Site de Longueau (80)

NOTE EN REPONSE
au relevé des insuffisances du dossier de demande
d'autorisation environnementale de janvier 2018

AVRIL 2018

Itinéraire des camions qui souhaitent accéder au site

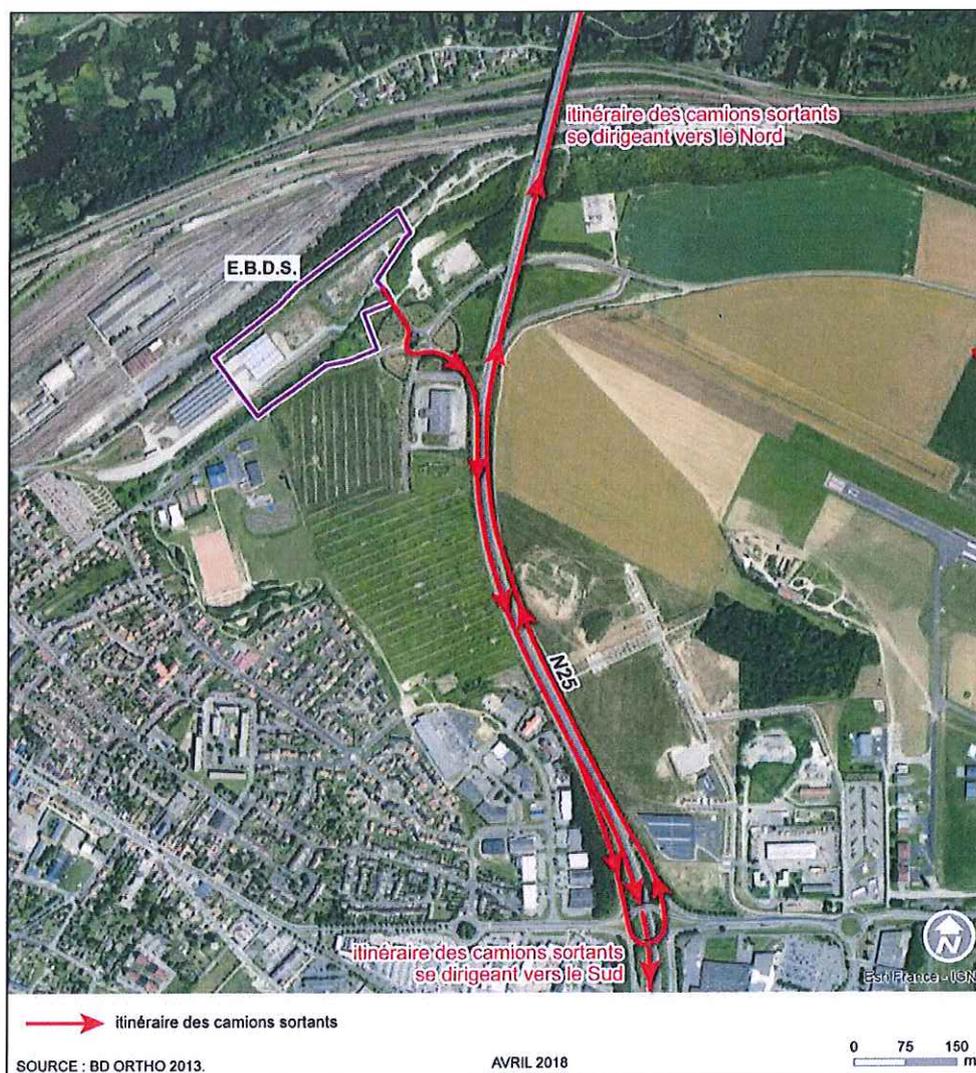
- Il n'est pas précisé que l'échangeur entre la N25 et la rue Lucette Bonnard est à sens unique, quel trajet empruntent les véhicules provenant ou à destination du nord d'Amiens ?

Effectivement, l'échangeur entre la rue Lucette Bonnard et la RN25 est à sens unique.

Les poids lourds qui souhaitent accéder au site pourront le faire :

- En provenance du Sud, via la N25 jusqu'à la sortie n°35 Glisy qui leur permettra de rejoindre le site,
- En provenance du Nord, via la N25 jusqu'à la sortie n°34 Longueau où ils pourront faire demi-tour et reprendre la N25 en direction du Nord jusqu'à la sortie n°35 Glisy qui leur permettra de rejoindre le site.

Nouvelle note de calcul de dimensionnement du bassin d'infiltration

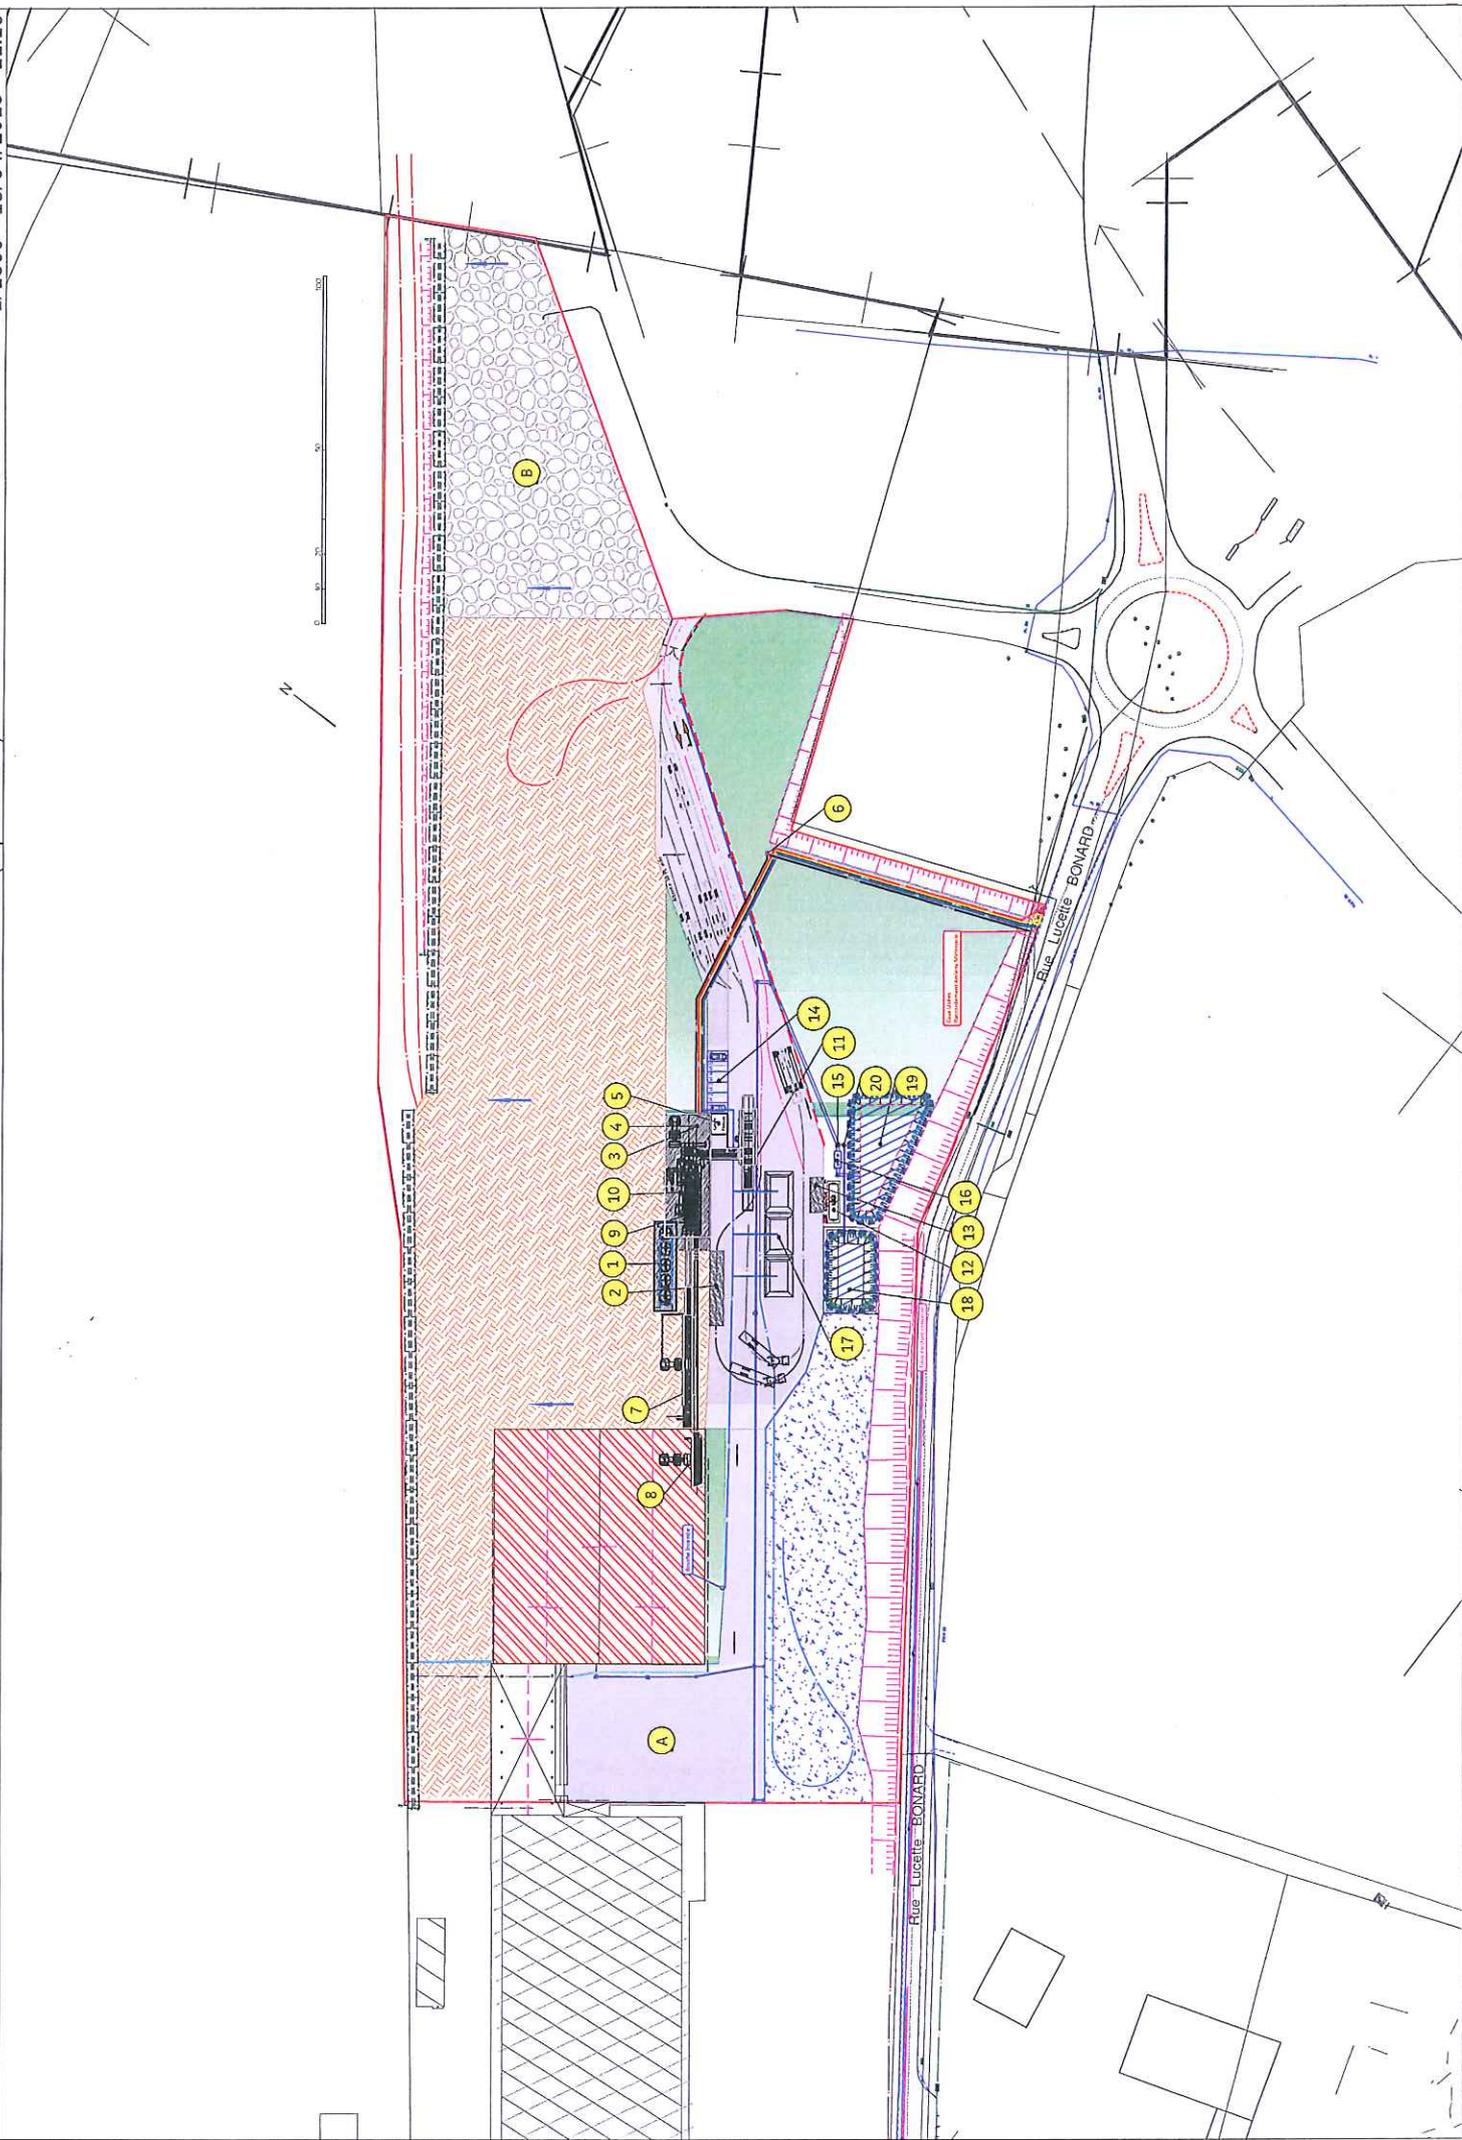
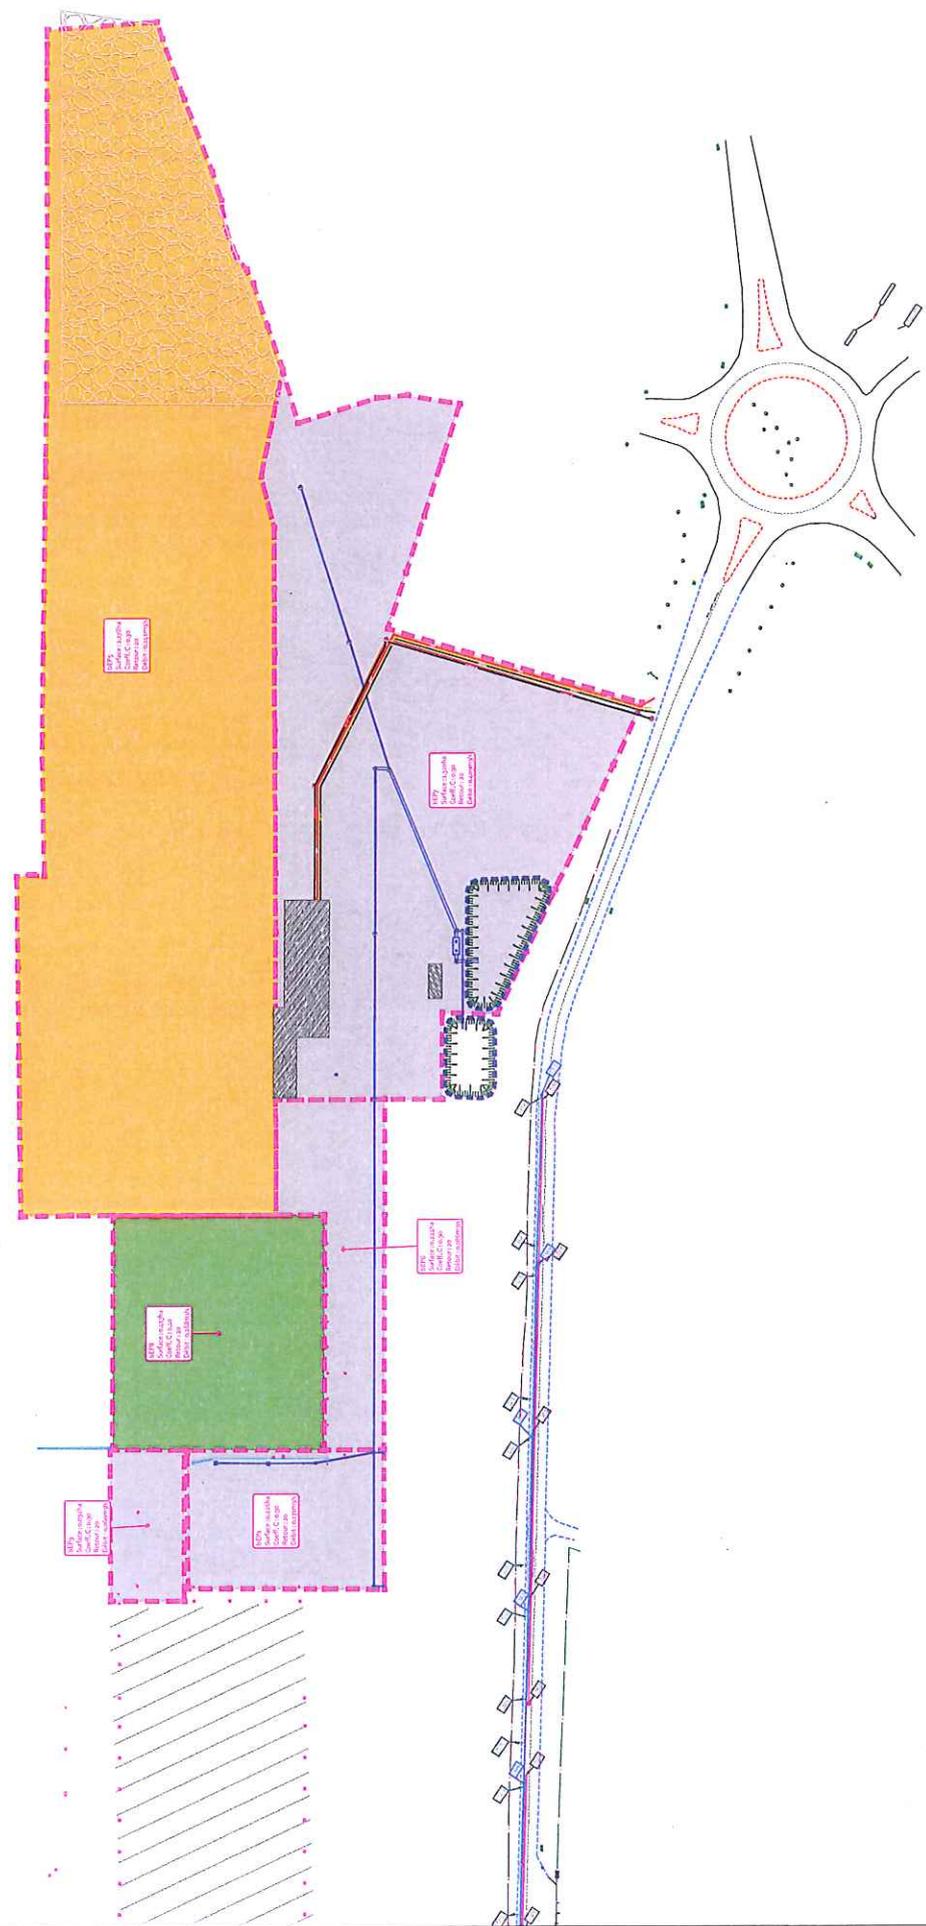
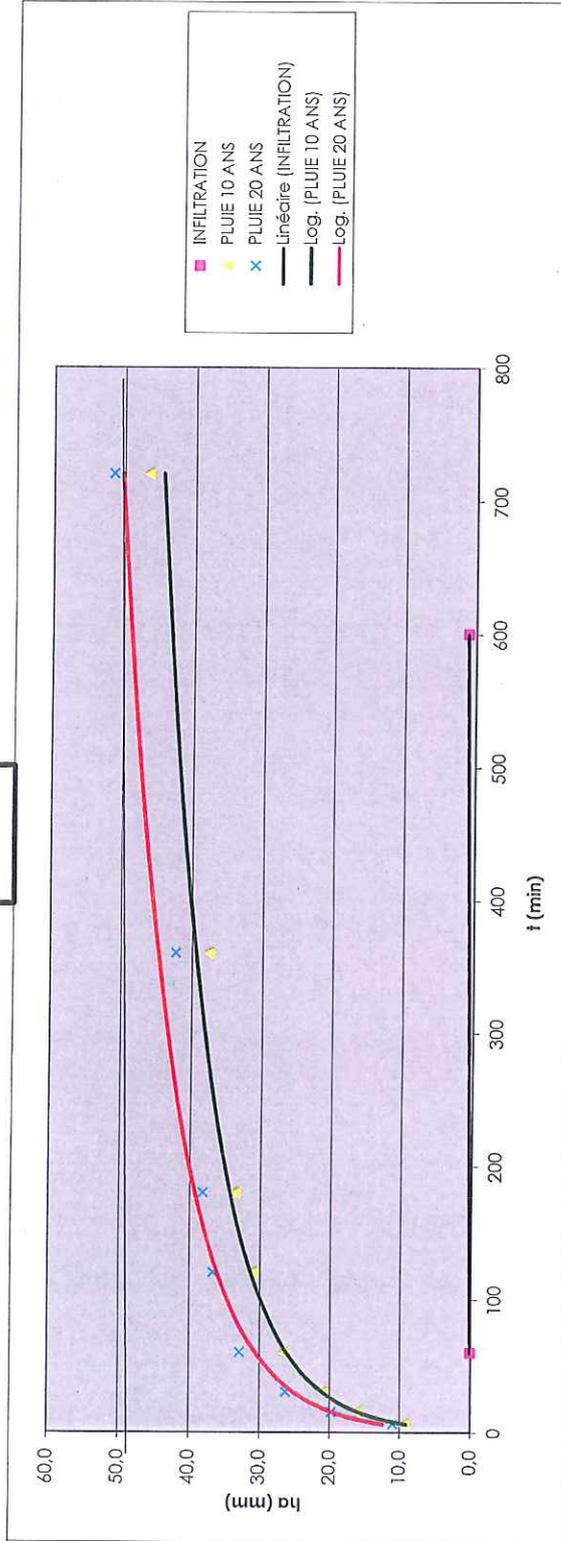
- **Le dimensionnement du bassin d'infiltration des eaux doit être calculé conformément à la doctrine régionale de gestion des eaux pluviales disponible à l'adresse suivante : <http://www.hauts-de-france.developpement-durable.gouv.fr/?Doctrine-de-Gestion-des-eaux-pluviales-dans-les-ICPE-soumises-a-Autorisation>. Le dossier appelle notamment les questions suivantes :**

- **Le dossier n'explique pas pourquoi vous avez réalisé le calcul de la rétention sur une pluie de retour de 10 ans**

- **La surface active ne correspond pas à la surface totale imperméabilisée**

- **A quoi correspond le débit de fuite ?**

En annexe 1, un nouveau calcul tenant compte de la doctrine régionale et basé sur une période de retour de 20 ans : le volume du bassin est ainsi optimisé à 1038 m³ en intégrant les eaux de toiture des bâtiments actuellement présents sur le site (4130 m² de surface supplémentaire)

La surface active représente la surface coefficientée. On considère que les enrobés ne sont pas étanches à 100% de la surface (coefficient 0,9). On applique sur les toitures un coefficient de 1.

Le débit de fuite (corrigé) correspond à la quantité d'eau qui s'infiltré par le fond du bassin. Elle est vérifiée inférieure à la limite fixée par la doctrine (3l/s/Ha).
